Firenze

Oggetto: **Richiesta di verifica di conformità al DM 10/09/2010 – DISTANZE MINIME DEGLI AEROGENERATORI E CORRIDOIO DI SICUREZZA PER L'AVIFAUNA** – Ulteriori integrazioni presentate da FERA S.r.l. nell'ambito del Provvedimento Autorizzatorio Unico Regionale (PAUR) di cui all'art. 27 bis del D. Lgs. 152/2006 e art. 73 bis della L.R. 10/2010 - Progetto di impianto eolico denominato "Badia del Vento" della potenza di 29,4 MW composto da n. 7 aerogeneratori ed opere di connessione ubicati nel comune di Badia Tedalda (AR).

Fig.1 Estratto Elaborato Fera

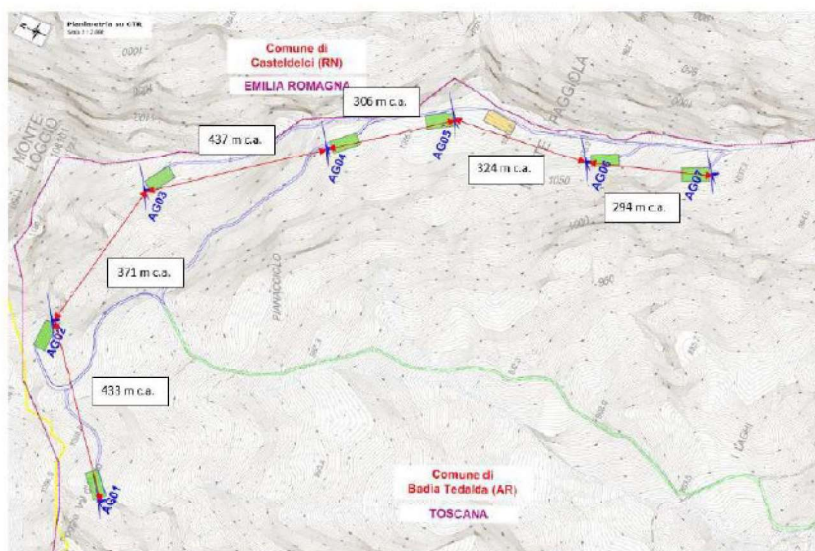
Con riferimento a quanto in oggetto, si conferma che la distanza degli aerogeneratori non è conforme alle disposizioni previste dal del D.M. 10/09/2010, Allegato 4 – punto 3.2 lettera n), nonché alle linee guida nazionali per il corridoio di sicurezza dell'avifauna e **NEMMENO ALLE LINEE GUIDA DELLA REGIONE TOSCANA CHE PREVEDONO UNA DISTANZA MINIMA DI 300 METRI**

Basta infatti confrontare i dati da noi presentati con quelli riportati nell'integrazione avanzata da FERA per comprendere come il calcolo sia stato eseguito da parte del Proponente considerando la distanza tra i plinti OMETTENDO IL DIAMETRO DEI ROTORI (PARI A 136 M)

Fig.2 Confronto tra la tabella riportata nella nostra precedente osservazione e quella di FERA che non considera il diametro dei rotori.
